改善箇所説明図

GOE25

ターンユニット

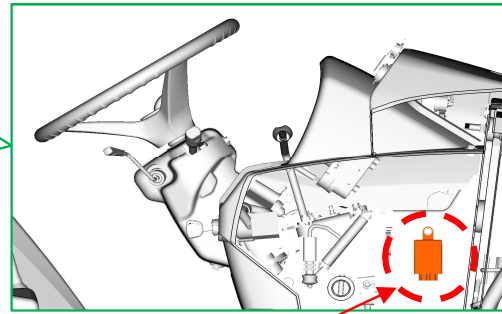
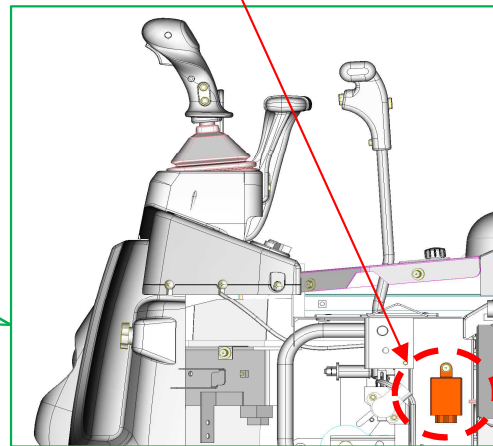
方向指示器のターンユニットの設計が誤っているため、方向指示器が断線等不具合を起こした場合に運転者にその警告が示されない。そのため、方向指示器の故障に気づかず運転し続けるおそれがある。

全車両、ターンユニットを交換し規定の機能を持つ方向指示器にする。

ターンユニットに白色マーキングを行う。
